使用部品変更のお知らせ

さて、このたび丸形LED表示灯TSPA形および丸形防水LED表示灯WSPA形の使用部品（LED：Y色のみ）を変更いたしたく存じます。

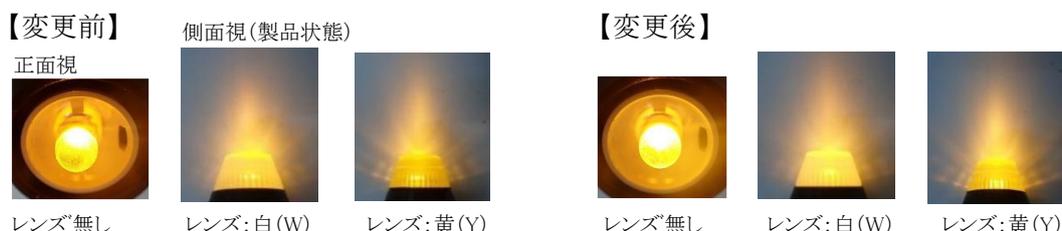
2. 変更内容 使用部品「LED」の変更 ※Y色のみ対象

※1. 現行のLEDの生産終了に伴い、同メーカー（日亜化学工業㈱製）の代替推奨品へ変更いたします。なお、点灯時の目視において、現行品との差異はございません。

※2. 本変更に伴う製品機能面への影響について、新旧部品の特性（ピーク順電流、順電流、逆電圧、動作温度他）および点灯状態確認の結果、問題ないことを確認しております。

※3. 製品本体の仕様（定格・性能）および品質に変更はございません。
